2016年12月12日
アドバンテック株式会社

ACP-4340 盗難検出スイッチ位置変更のお知らせ

・ACP-4340

盗難検出スイッチ位置

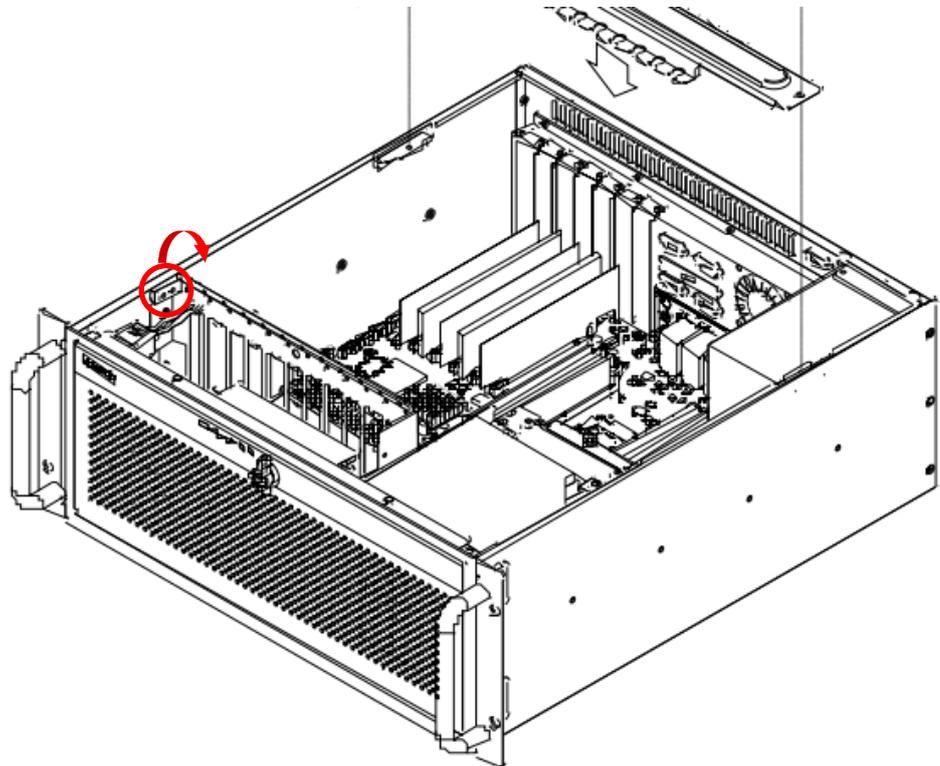
この度、ACP-4340の盗難検出スイッチの位置が、インストール時やメンテナンスの簡便さのために、変更となります。

変更理由: 現行製品以上に互換性を向上させるため

該当モデル	現行部品	新規部品	外観変更	変更理由
ACP-4340BP-00XE ACP-4340BP-40ZE ACP-4340MB-00XE ACP-4340MB-40ZE			盗難検出 スイッチ 位置変更	インストール時や メンテナンスの 簡便さのため
